Onderwerp: Controle rekenproject geluid helihaven Stroe

Hierbij een alvast een overzicht van de controle op de geluidberekening voor helihaven Stroe. Er zit nog best wel een paar zaken niet lekker, waarbij een belangrijke de geluidscategorieen er eentje is. Ze vragen nu aan voor o.a. een EC120 en die hoort sinds een aantal jaar in categorie 010 i.p.v. 011.. en dat maakt zeer veel uit voor het resultaat. Ook is er geen meteotoeslag toegepast. Dat is voor de aanvraag van een geluidszone (wat hier eigenlijk ook van toepassing is) wel een verplichting. Stel namelijk dat ze inderdaad die 1000 bewegingen maken, maar dat er net een iets ander baangebruik ontstaat doordat het weer niet exact zo is als nu is aangenomen, dan ontstaat er direct een overschrijding.

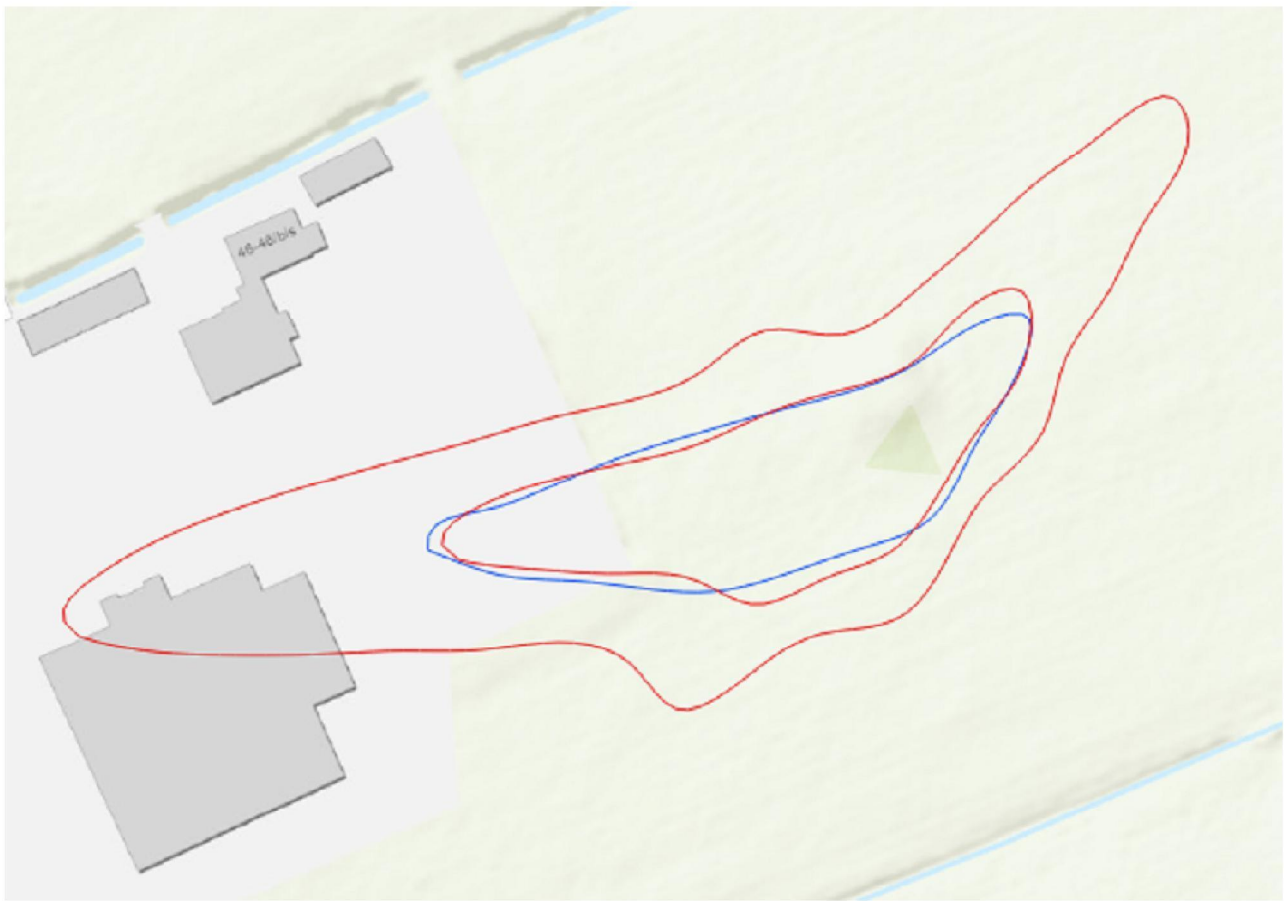
- o Alle traffic regels zijn doorgerekend
 - o Netwerkstapgrootte van 10 meter is correct
 - o Doordat ligging van de vliegroutes en bijbehorende spreiding ontbreken, is een poging gedaan ter controle. Door aan de hand van het rapport de helihaven opnieuw aan te laten maken door Ldentool. Voor de spreiding is de standaard 10 graden aangehouden per aan-/uitvliegrichting. Blijkbaar is hier in de berekening van afgeweken, want er ontstaat een verschil in de ligging van de 56 dB Lden-contour. Aanbeveling in ieder geval om de gehanteerde spreiding in het rapport op te nemen. In het blauw de aangevraagde 56 dB Lden-contour, in het rood de poging ter reproductie (met 10 graden)

- o In het rapport wordt in par 3.1 genoemd dat een EC120 en R44 voornamelijk gebruikt zullen worden en dat deze allen in categorie 011 vallen. Sinds 1 juli 2015 valt een EC120 echter in geluidscategorie 010 en niet meer in 011. De R44 hoort wel in 011. In de berekening is 100% met categorie 011 gerekend. Dit is derhalve niet correct. Geluidscategorie 010 heeft een grotere geluidsproductie dan categorie 011, dus zeer waarschijnlijk dat de geluidcontour groter zal uitpakken.
